INFORMACJA dla WYKONAWCÓW

Dot. wyjaśnienia treści SIWZ w postępowaniu o udzielenie zamówienia publicznego prowadzonego w trybie przetargu nieograniczonego pn. Termomodernizacja i modernizacja budynku "D" Komendy Wojewódzkiej Państwowej Straży Pożarnej we Wrocławiu

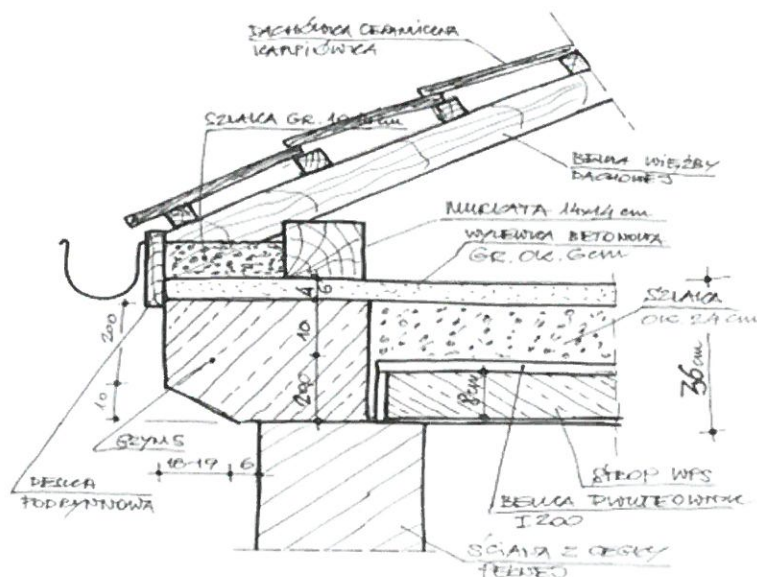
Ocieplenie zwiększy obrys budynku. Nie przewidziano adaptacji konstrukcji do wysunięcia dachówki poza dobudowany styropian oraz zwiększonej powierzchni dachu koniecznej do wysunięcia poza styropian w poz 23, 24 25, 26 i 27. jak i gdzie należy ująć zwiększone nakłady?

Zamawiający przedstawia przypuszczalne wykonanie strefy gzymsu w budynku.

Przypuszczalne wymiary gzymsu pod dachem:

W związku z tym, w projekcie przewidziano wykonanie odkrywek, celem stwierdzenia rzeczywistego wykonania tej strefy, celem uszczegółowienia rozwiązania, na etapie wykonawstwa robót. Wstępnie założono docieplenie strefy zewnętrznej płytami typu termPIR PK (sztywna pianka PIR), o gr. ca. 80

mm. Od strony wnętrza budynku, docieplenie stropu zaprojektowane zostało ze styropianu typu EPS Passive Pro, o współczynniku lambda 0,030. Docieplenie połączenia dachowej, z wełny mineralnej typu ISOVER Super Mata, o współczynniku lambda 0,033.

W strefie okapowej przewidziano montaż 3 rzędów desek, które należy zamontować do krokwi (szerokość desek 20 cm). Deski podparte będą deską zamykającą, okapową. Montaż deski okapowej oraz ostatniej połączeniowej wspornikowe poprzez specjalne łączniki. Montaż w tej strefie, uzależniony jest od stanu konstrukcji drewnianej. Nie wyklucza się ewentualnej konieczności wymian w tej strefie lub wzmocnień. W tym względzie w projekcie przewidziano wykonanie odkrywek.
